高浜発電所3・4号機、大飯発電所4号機
安全実績指標報告書の記載誤りについて

添付 1 : 2022年度第2四半期安全実績PIデータの修正前後表
(高浜発電所3号機)

添付 2 : 2022年度第2四半期安全実績PIデータの修正前後表
(高浜発電所4号機)

添付 3 : 2022年度第2四半期安全実績PIデータの修正前後表
(大飯発電所4号機)

2022年度第2四半期安全実績P I データの修正前後表 (高浜発電所 4号機)

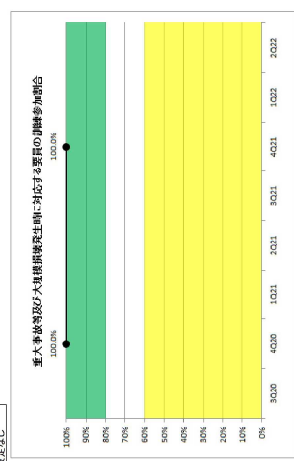
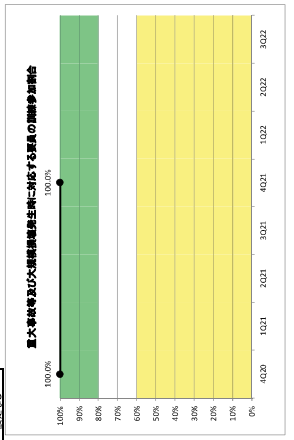
変更前		変更後		変更理由	
2022年度第2四半期 安全業績指標(P I) 関西電力株式会社 高浜発電所 4号機		2022年度第2四半期 安全業績指標(P I) 関西電力株式会社 高浜発電所 4号機			
項目	2020	2021	2021	2022	2022
重大事故等及び大規模損壊発生時に対応する要員の訓練参加割合	100%	100%	100%	100%	100%
①特定重大事故等対応処施設(以下、特重施設という)の運用開始に伴って実施したAPC訓練の結果を反映した。					
②特重施設の運用開始後に実施した特重施設要員の技術的能力の成立性確認訓練、APC訓練の結果を反映した。					
③報告時に記載が漏れていた以下の訓練項目を反映した。					
<2020年度>					
訓練 20：大規模損壊訓練*					
訓練 21：技術的能力の成立性確認 (発電室員)					
<2021年度>					
訓練 22：机上シナシス訓練*					
訓練 23：シミュレーション訓練*					
訓練 24：現場シナシス訓練*					
訓練 25：大規模損壊訓練*					
訓練 26：技術的能力の成立性確認 (発電室員)					
*特重施設要員も参加

項目	2020	4Q20	1Q21	2Q21	3Q21	4Q21	100%	PN/A	PN/A	PN/A	PN/A
東京の訓練サイトでの訓練1における要員の参加数	162	162	162	162	162	162	100%				
東京の訓練サイトでの訓練2における要員の参加数	162	162	162	162	162	162	100%				
東京の訓練サイトでの訓練3における要員の参加数	238	238	238	238	238	238	100%				
東京の訓練サイトでの訓練4における要員の参加数	238	238	238	238	238	238	100%				
東京の訓練サイトでの訓練5における要員の参加数	151	151	151	151	151	151	100%				
東京の訓練サイトでの訓練6における要員の参加数	151	151	151	151	151	151	100%				
東京の訓練サイトでの訓練7における要員の参加数	151	151	151	151	151	151	100%				
東京の訓練サイトでの訓練8における要員の参加数	169	169	169	169	169	169	100%				
東京の訓練サイトでの訓練9における要員の参加数	425	425	425	425	425	425	100%				
東京の訓練サイトでの訓練10における要員の参加数	425	425	425	425	425	425	100%				
東京の訓練サイトでの訓練11における要員の参加数	425	425	425	425	425	425	100%				
東京の訓練サイトでの訓練12における要員の参加数	162	162	162	162	162	162	100%				
東京の訓練サイトでの訓練13における要員の参加数	162	162	162	162	162	162	100%				
東京の訓練サイトでの訓練14における要員の参加数	215	215	215	215	215	215	100%				
東京の訓練サイトでの訓練15における要員の参加数	162	162	162	162	162	162	100%

東京の訓練サイトでの訓練16における要員の参加数	630	630	630	630	630	630	100%				
東京の訓練サイトでの訓練17における要員の参加数	631	631	631	631	631	631	100%				
東京の訓練サイトでの訓練18における要員の参加数	386	386	386	386	386	386	100%				
東京の訓練サイトでの訓練19における要員の参加数	115	115	115	115	115	115	100%				
東京の訓練サイトでの訓練20における要員の参加数	1399	1399	1399	1399	1399	1399	100%				
東京の訓練サイトでの訓練21における要員の参加数	2	2	2	2	2	2	100%				
東京の訓練サイトでの訓練22における要員の参加数	2	2	2	2	2	2	100%				
東京の訓練サイトでの訓練23における要員の参加数	81	81	81	81	81	81	100%				
東京の訓練サイトでの訓練24における要員の参加数	20	20	20	20	20	20	100%				
東京の訓練サイトでの訓練25における要員の参加数	2383	2383	2383	2383	2383	2383	100%				
東京の訓練サイトでの訓練26における要員の参加数	271	271	271	271	271	271	100%				
東京の訓練サイトでの訓練27における要員の参加数	2	2	2	2	2	2	100%				
東京の訓練サイトでの訓練28における要員の参加数	2	2	2	2	2	2	100%				
計	100%	100%	100%	100%	100%	100%	100%
